KBN- KURPARKLIEGENSCHAFT BAD NEUEN AHR	AUSFÜHRUNG	5:07 f
--	------------	--------

Ebene 0 (Konzertsaal)

NEUBAU DER KURLIEGENSCHAFTEN BAD NEUENHAHR		
PROJEKT	KURGARTENSTRASSE 13 53474 BAD NEUENHAHR-AHRWEILER	
STADTVERWALTUNG BAD NEUENHAHR-AHRWEILER		
BAUHERR	HAUPTSTRASSE 116 53474 BAD NEUENHAHR-AHRWEILER	
PLANUNGS- PHASE	AUSFÜHRUNG	MASSSTAB 1:50
BAUTEIL+ BEREICH	GRUNDRISS EBENE 0 (Konzertsaal)	PLANNR. 5.07
HÖHENBEZUG ±0.00 = +93.85 m. ü.N.N		INDEX f
DATUM 08.05.2024	GEZEICHNET ST./ZN.	
FORMAT A3		
100 mm x 500 mm Aufschiebung von 50 mm auf 20 mm (Kontur)

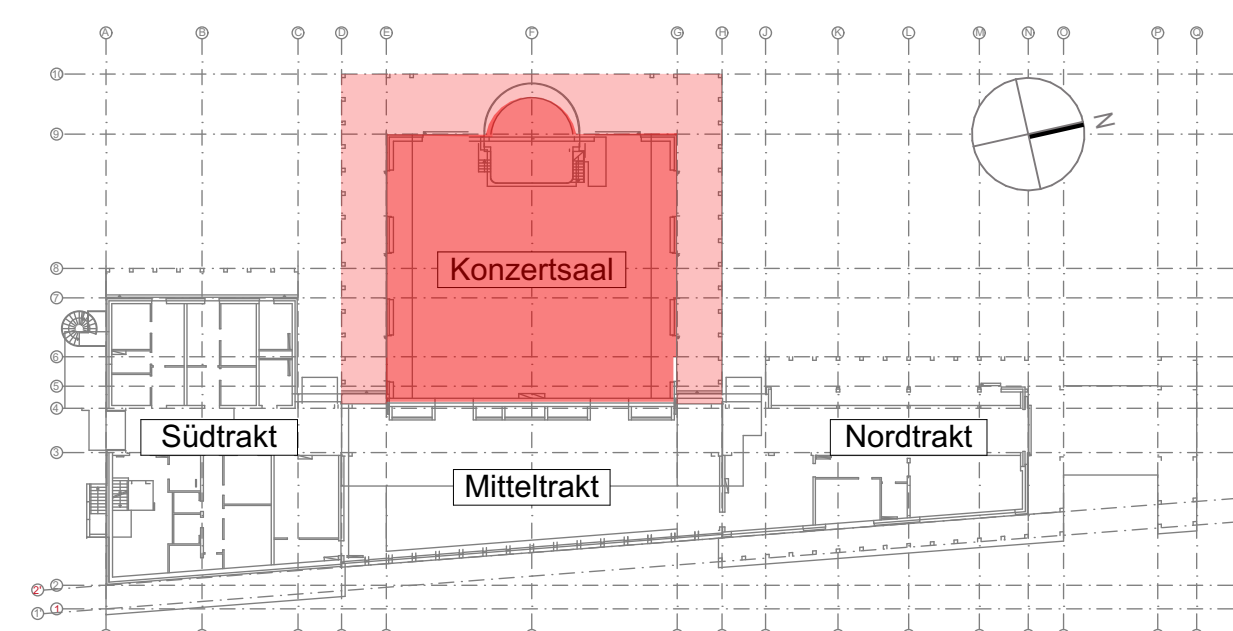
08.08.2025	Planung Betonblocksteine Schächte / Außentreppe Keller eingearbeitet	LK	f
27.05.2025	Elektroschacht im Konzertsaal 14 cm in Richtung Achse 6 verschoben	ZN	e
06.05.2025	Der Keller unter der Konzertschüssel bleibt wie ursprünglich geplant, lediglich die Decke über dem Keller wird um 14,50 cm tiefer gelegt.	ZN	
	Klappe auf Höhe des Bühnenbodens und eine kleine Tür zur Frontseite		
15.04.2025	Konzertschüssel: Bühnenbreite, Treppe zum Keller: Fertigschächte: Wandstärke	ZN	c
29.10.2024	Tümmern angepasst, Fugenverlauf Süd-/ Mitteltrakt angepasst	ZN	a
26.03.2024	DB's angepasst	ZN	
DATUM	ÄNDERUNG	NAME
